### #3 Memo Vergunningsaanvraag Itero (2<sup>e</sup> fase)

Onderwerp: **Reactie op 'Opmerkingen vanuit aannemelijkheidstoets constructieve veiligheid' d.d. 29-04-2024:**

Zaaknummer: Z2023-00002911

Aan: RUD Zuid-Limburg

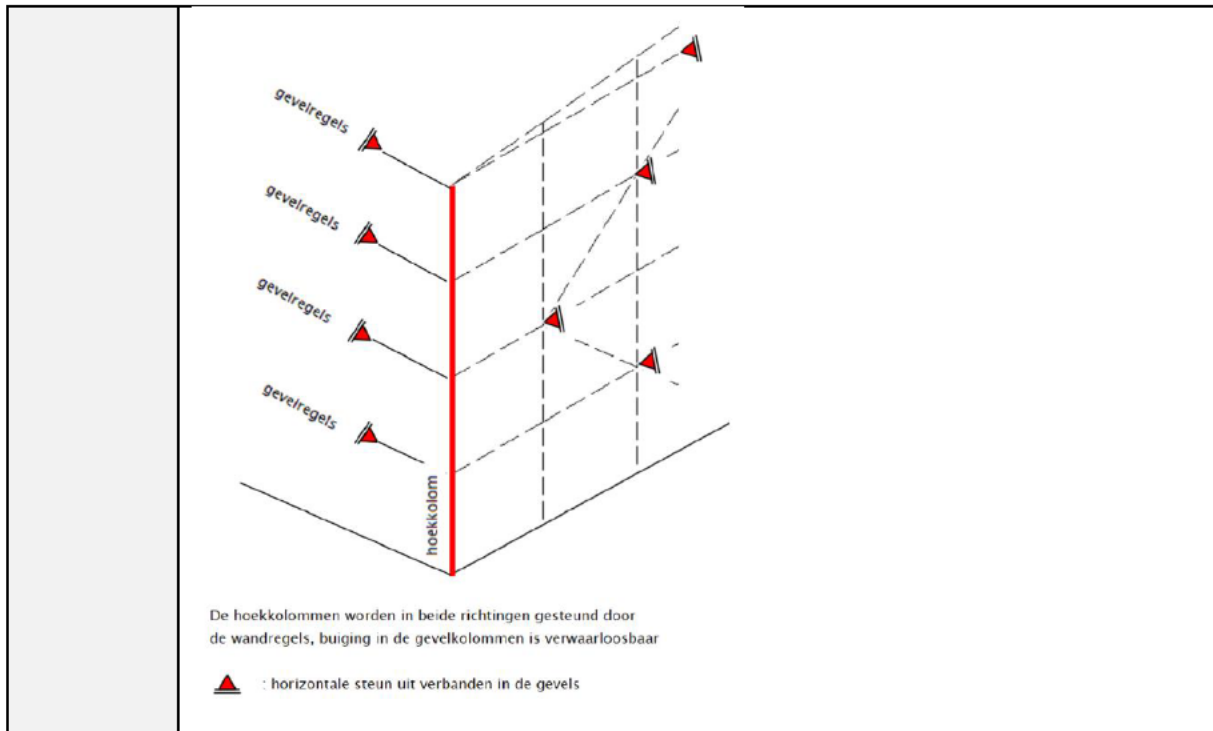
<b>Reactie op</b>	A.14a.vii
<b>V.14a.vii</b>	Reactie RUD ZL op Ingediende documenten op 10-04-2024 en 12-04 2024: De uitvoer van de ingediende berekening is identiek aan rapport versie B. Er wordt aangegeven in de brief van de firma Brightlands dat de opmerking is verwerkt. De vraag is waar de windwrijving is meegenomen in de berekening van de gevels en hoe is de bepaald? Is deze niet meegenomen, zal de berekening alsnog hierop aangevuld moeten worden.

<p><b>A.14a.vii</b></p>	<p>Onderstaande toelichting in het rode kader is al eerder ingediend. Door de gebouwafmetingen is windwrijving niet van toepassing. De afstand <math>d</math> is niet groter dan de kleinste waarde van (<math>2b=2 \times 40</math> m, <math>2h = 2 \times 20 = 40</math> m). Windwrijving is hiermee niet van toepassing. Met andere woorden, delen van de uitwendige vlakken parallel met de wind met een afstand tot de dakranden of hoeken aan de loefzijde die groter is dan de kleinste waarde <math>2b</math> of <math>4h</math> zijn er niet. Windwrijving is daarom niet van toepassing. Mocht de RUD dit anders zien, dan graag telefonisch contact (IBV Structures, C. de Hart tel: 06 44 824 814).</p> <div style="border: 1px solid red; padding: 5px;"> <p>Opmerking niet correct: zie (3). Zowel de lengte als de breedte van het gebouwen vallen binnen de kleinste waarde <math>2 \cdot b</math> of <math>4 \cdot h</math>. Alleen voor het deel wat buiten deze afstanden valt (het eventuele grijze vlak in de afbeelding) wordt belasting door wrijving. Wrijving is hier niet relevant op basis van de bouwafmeting.</p> <p>(3) De referentieoppervlakte <math>A_{fr}</math> is gegeven in figuur 7.22. Wrijvingskrachten behoren te zijn toegepast op de delen van de uitwendige vlakken parallel met de wind met een afstand tot de dakranden of hoeken aan loefzijde die groter is dan de kleinste van de waarden <math>2 \cdot b</math> of <math>4 \cdot h</math>.</p>  </div>
